東海第二発電所  
火災による損傷防止  
(審査会合コメント回答)

平成29年9月27日  
日本原子力発電株式会社

## 1. 指摘事項

新設難燃ケーブル(安全区分Ⅱ)の火災を想定した影響範囲概略図

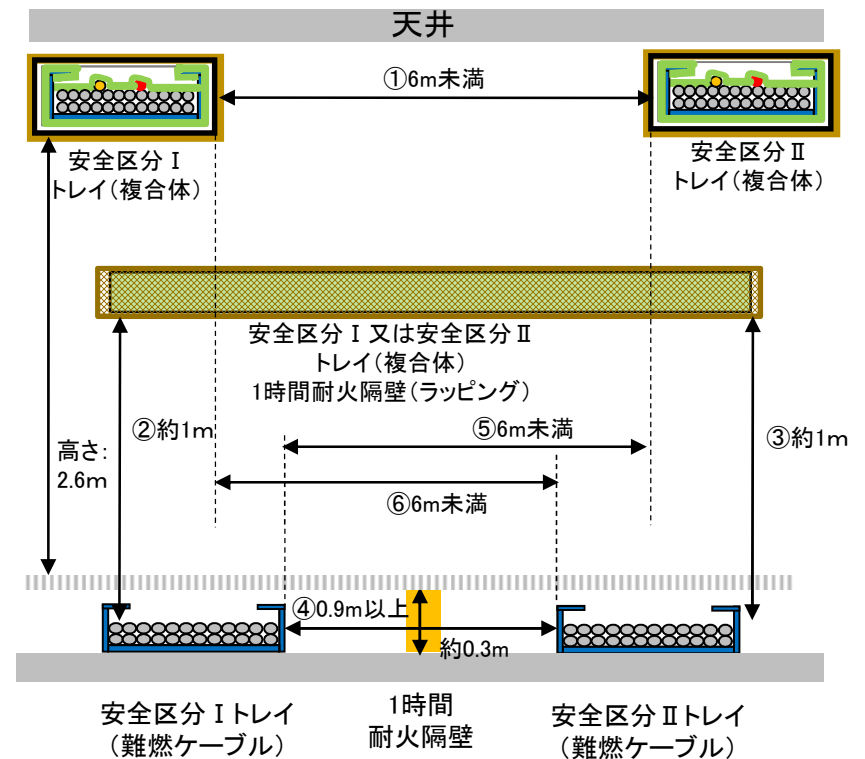
ケーブル処理室内における各離隔距離の根拠や床下ケーブルトレイの防護対策を具体的に説明すること。

◆ ケーブル処理室における各ケーブルトレイ間の離隔距離と床下ケーブルトレイの防護対策は以下のとおり

評価項目	隔離距離	根拠	系統分離方針
① 安全区分Ⅰと安全区分Ⅱ及びⅢの複合体間	6m未満 (水平距離)	図面	安全区分Ⅱ、Ⅲトレイへの1時間耐火隔壁+感知・自動消火(ケーブル処理室, 複合体内)
② 安全区分Ⅰの床下ケーブルトレイ(新設)と安全区分Ⅱ、Ⅲの複合体間	最小約1.0m	図面	同上
③ 安全区分Ⅱの床下ケーブルトレイ(新設)と安全区分Ⅰの複合体間	最小約1.0m	図面	安全区分Ⅰトレイへの1時間耐火隔壁+感知・自動消火(ケーブル処理室, 複合体内)
④ 安全区分Ⅰと安全区分Ⅱの床下ケーブルトレイ(新設)間	0.9m以上 (設計値)		1時間耐火隔壁+感知・自動消火(ケーブル処理室)
⑤ 安全区分Ⅰの床下ケーブルトレイ(新設)と安全区分Ⅱ又はⅢの複合体間	6m未満 (水平距離)	図面	安全区分Ⅱ、Ⅲトレイへの1時間耐火隔壁+感知・自動消火(ケーブル処理室, 複合体内)
⑥ 安全区分Ⅱの床下ケーブルトレイ(新設)と安全区分Ⅰの複合体間	6m未満 (水平距離)	図面	安全区分Ⅰトレイへの1時間耐火隔壁+感知・自動消火(ケーブル処理室, 複合体内)

- ◆ 床下ケーブルトレイ(新設)の安全区分と異なる安全区分間の複合体で、水平距離6m以上の離隔距離(水平距離間に可燃物質なし)が確保できない範囲については、原則として複合体側を1時間の耐火隔壁で囲み系統分離を実施。なお、感知設備及び自動消火設備は複体内及びケーブル処理室にそれぞれ設置
- ◆ 異なる安全区分間の複合体で、水平距離6m以上の離隔距離(水平距離間に可燃物質なし)が確保できない範囲については、原則として安全区分Ⅱ及びⅢの複合体側を1時間の耐火隔壁で囲み系統分離を実施。なお、感知設備及び自動消火設備は複体内及びケーブル処理室にそれぞれ設置
- ◆ 異なる安全区分間の床下ケーブルトレイ(新設)については、物理的に6mの離隔が確保できないため、ケーブルトレイ間に1時間の耐火隔壁を設置し、系統分離を実施。なお、感知設備及び自動消火設備はケーブル処理室全体で実施

新設難燃ケーブル(安全区分Ⅱ)の火災を想定した影響範囲概略図

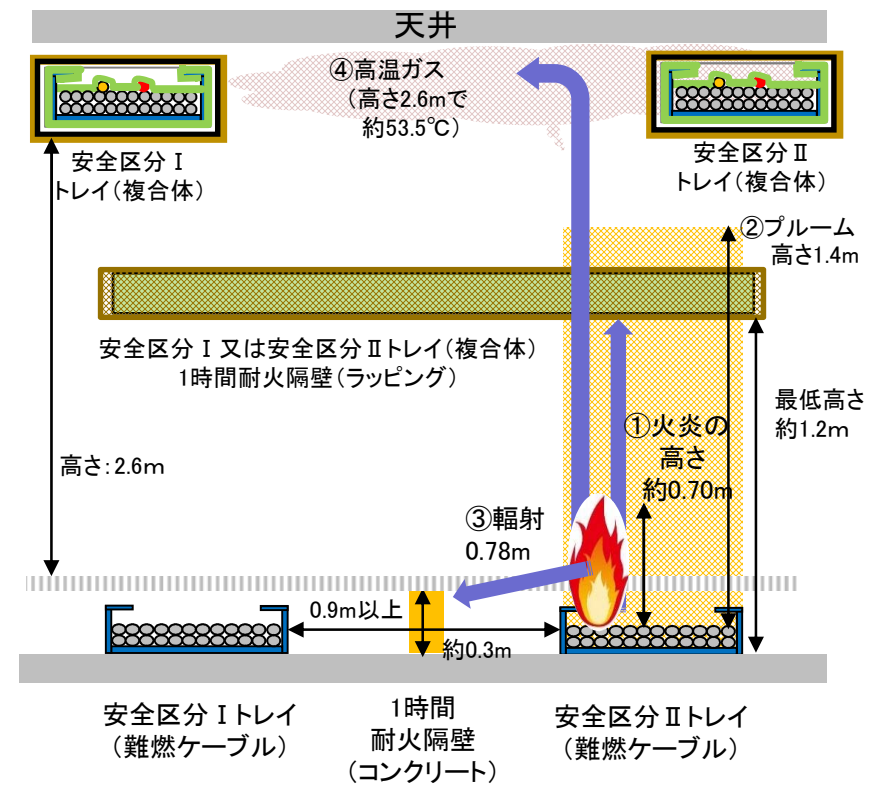
ケーブル処理室内における各隔離距離の根拠や床下ケーブルトレイの防護対策を具体的に説明すること。

評価項目	評価結果	備考
①火炎の高さ	ケーブル表面から約0.7m	
②プルーム影響範囲	ケーブル表面から約1.4m	トレイ最低高さ: 床面上約1.2m
③輻射影響範囲	火炎中心から0.78m	耐火隔壁高さ約0.3m
④高温ガス温度	天井付近で約53.5℃	天井近傍トレイ高さ: 2.6m

ケーブルトレイ端部の火炎を想定し、その直接輻射が異区分のケーブルトレイ端部に直接当たるか否かを評価した。その結果、直接線は分離壁で遮られることを確認  
 $90:35=45:x \Rightarrow x=17.5\text{cm}$   
 ケーブルトレイ上端からの隔壁高さは、 $30-12=18\text{cm} > 17.5\text{cm}$

## 【系統分離のための隔壁の設置方法】

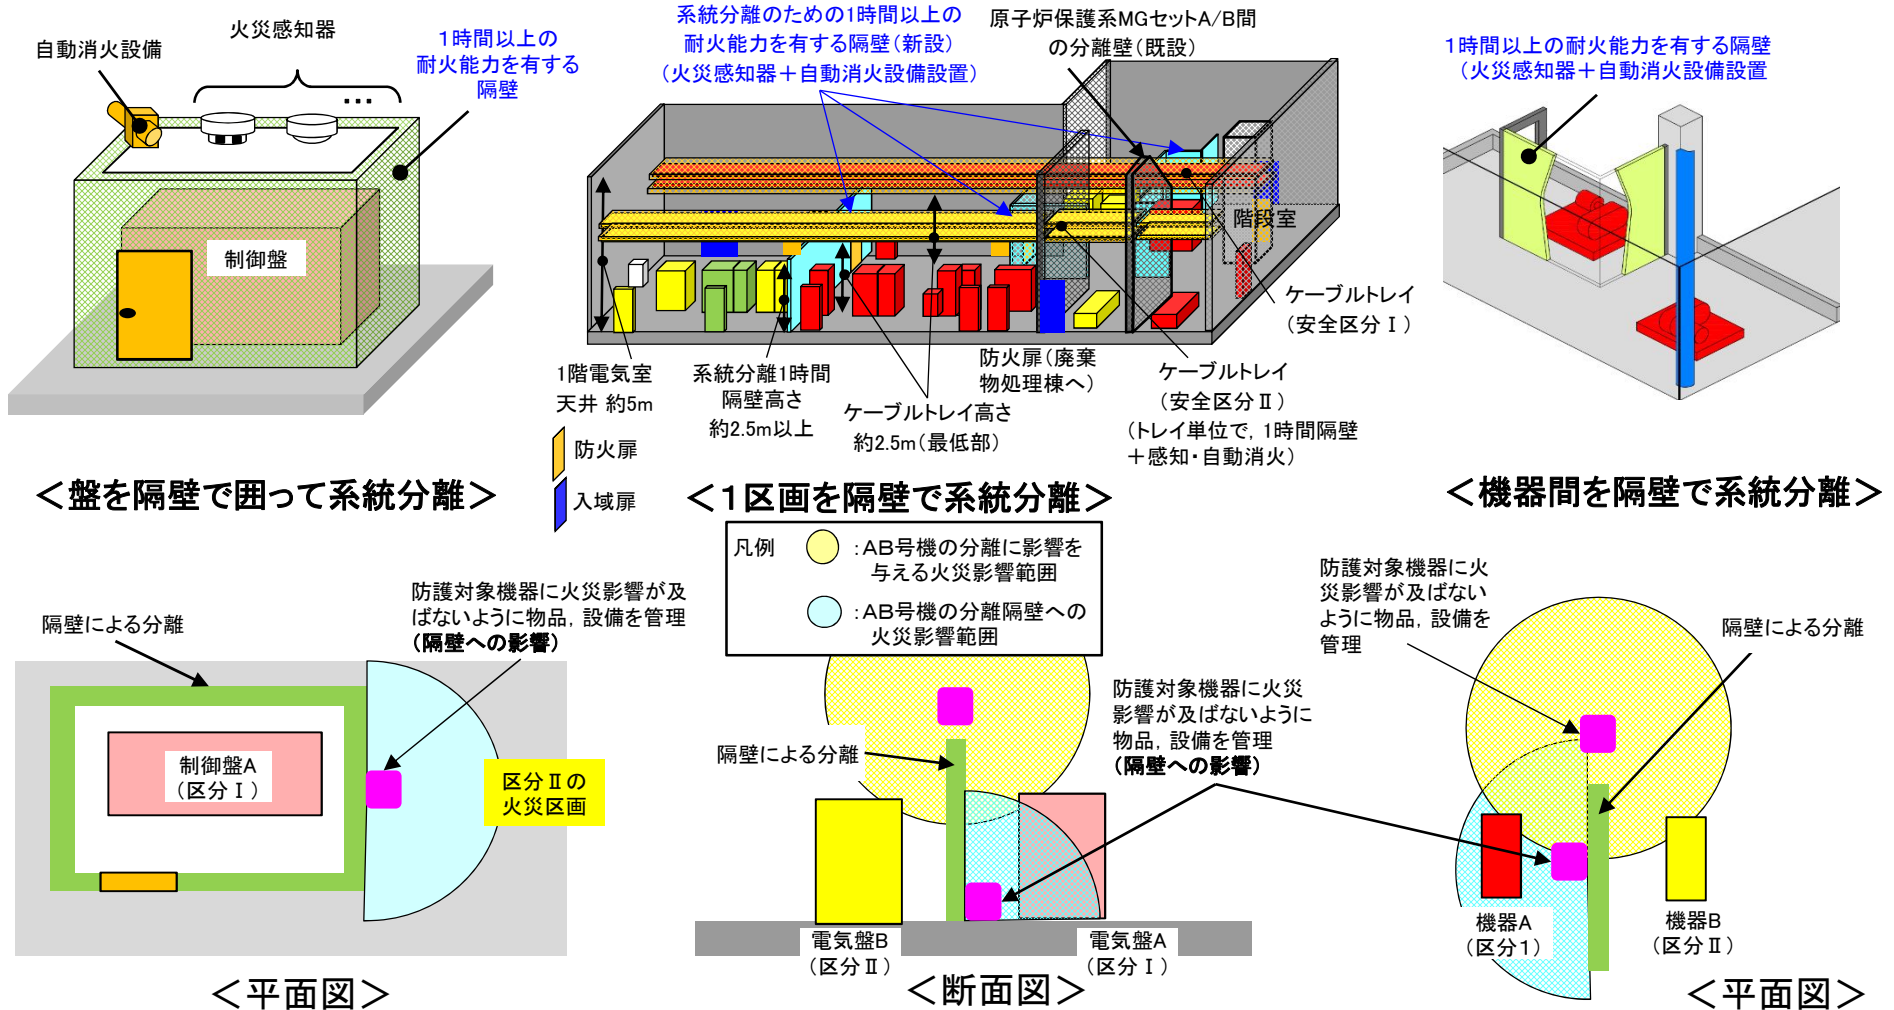
各現場における系統分離対策の妥当性について、具体的に説明すること。

◆ 系統分離対策を実施する設備の耐火隔壁の設置方法に関する妥当性と管理方法は以下のとおり

火災区画	設備	分離対策※1	隔壁の設置方法	開口面	影響確認※2	可燃物管理等
1階電気室(充電器室)	充電器盤等	c	区分に応じ4つの火災区画に分離	上部	影響なし	隔壁近傍 両機器への影響範囲
ほう酸水注入ポンプ室	ほう酸水注入ポンプ	c	機器間を隔壁で分離	機器間以外	影響なし	同上
機械空調室	SWGR, 中央制御室換気空調機等	c	同上	機器間以外	影響なし	同上
バッテリー排気ファン室	バッテリー室排気ファン	c	同上	機器間以外	影響なし	同上
ケーブル処理室	新設ケーブルトレイ	c	トレイ間を隔壁で分離	新設トレイ上部	影響なし	同上
付属棟屋上	中央制御室チラーユニット等	a	機器間を隔壁で分離	機器間以外	影響なし	同上
FRVS/SGTS室	原子炉建屋ガス処理系A(B)排風機	c	同上	同上	影響なし	同上
3階通路(西)	格納容器圧力伝送器	a	全面を隔壁で覆う	なし	—	なし
廃棄物処理棟地下1階通路部	残留熱除去系海水系流量	a	同上	なし	—	なし

◆系統分離方法cにより対策を講じる場合、隔壁の設置方法は以下に示す3つのケースに分類され、それぞれのケースに応じた管理を実施

### 【系統分離対策cを選定した場合の可燃物の管理】

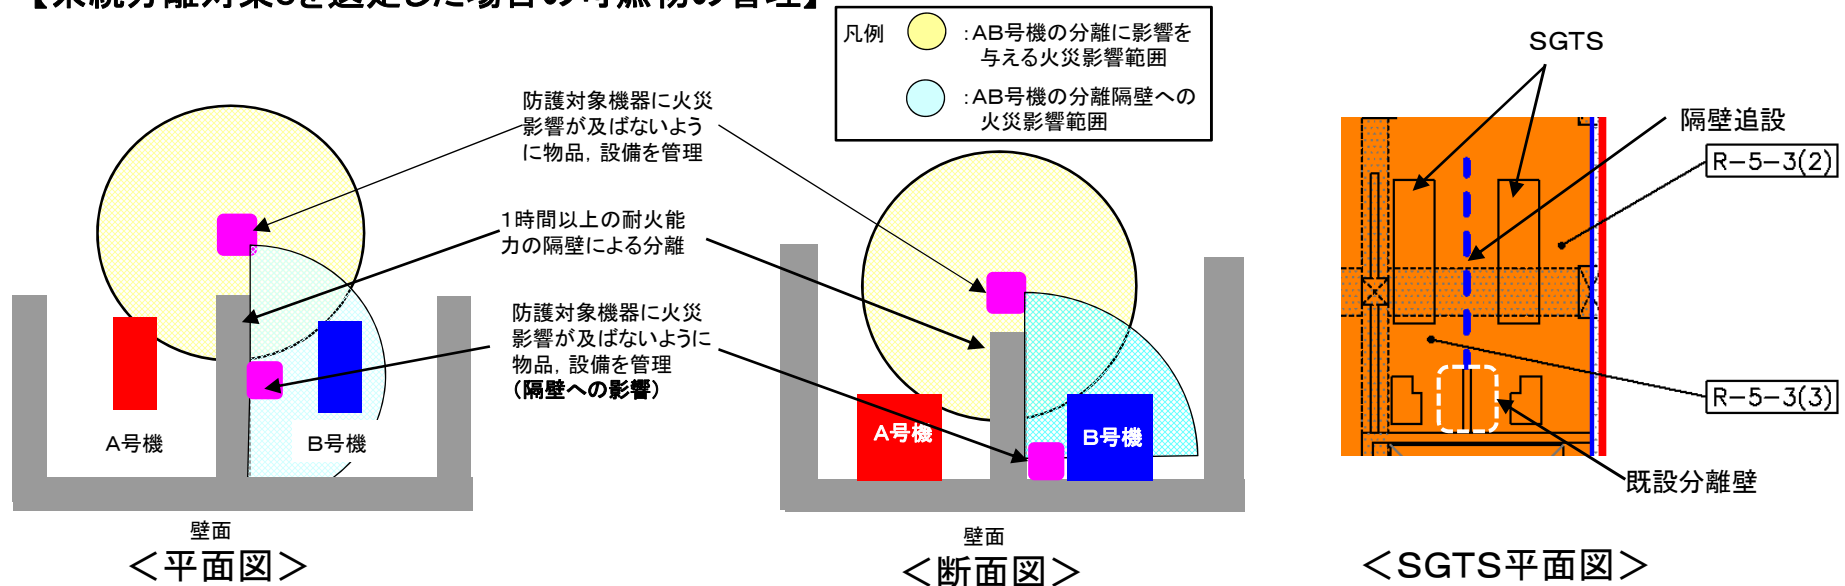
原子炉保護系M-Gセット間の既存の分離壁においても可燃物管理が必要となるか、記載すること。同様に分離壁が天井までつながっていない箇所があるか説明すること。

- ◆ 異区分の防護対象機器が耐火壁で全面を囲われておらず、周囲に仮置きした可燃物の火災を想定した場合、系統分離した両区分の機器が同時に機能を失わないように、影響範囲への可燃物となりうる設備、物品の配備を火災防護計画に記載する。
- ◆ 原子炉建屋ガス処理系A(B)排風機(SGTS)は分離壁が一部のみ設置され、天井までつながっていない。

火災防護に係る審査基準 2.3.1(2)に示されるa. (3時間以上の耐火能力を有する隔壁等), b. (6m離隔+火災感知・自動消火), c. (1時間の耐火能力を有する隔壁等+火災感知・自動消火)のいずれかにて系統分離を実施
